女川原子力発電所第2号機 工事計画審査資料	
資料番号	02-変 2-他-F-04-0001 改 1
提出年月日	2023年3月 29日

女川2号機 残留熱除去系主要弁の弁体修理工事に伴う

設計及び工事の計画の変更認可申請の扱いについて

東北電力株式会社

工事計画認可申請	第4-3-1-4-3図
女川原子力発電所 第2号機	
名 称	E11-F004A, B, C 構造図
東 北 電 力 株 式 会 社

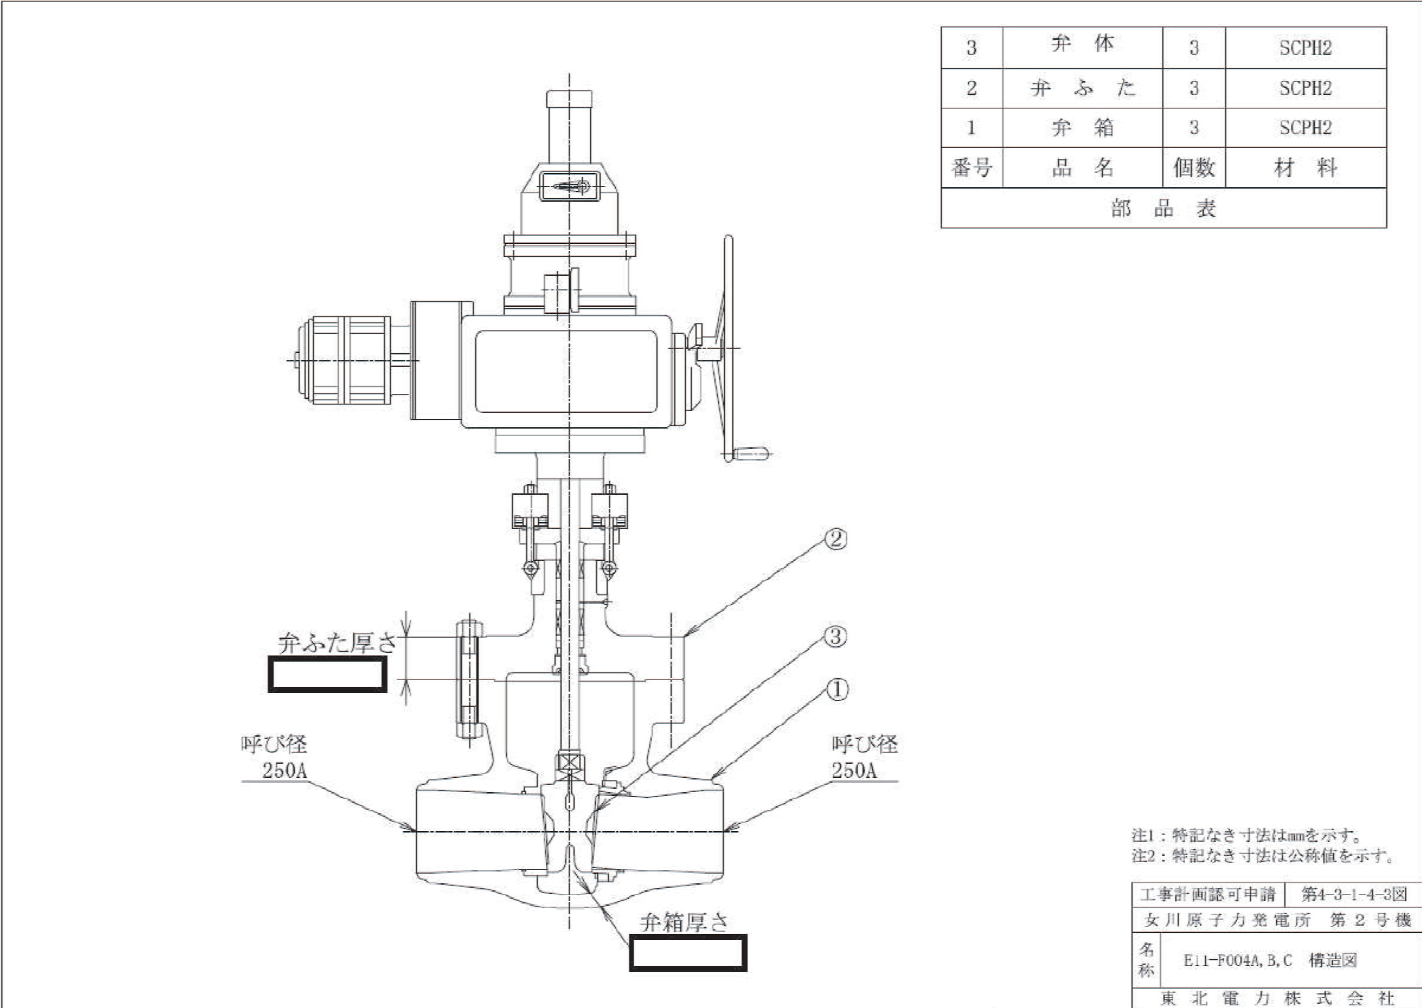
本工事は、弁体を同仕様のものに取替える。

なお、本工事に係る設工認記載事項は、添付資料の通りであり、材質変更を行わないことから、変更後の記載としては、変更前に同じとなるものである。（添付資料 1～4 参照）。

(1) 材料—弁体 SCPH2
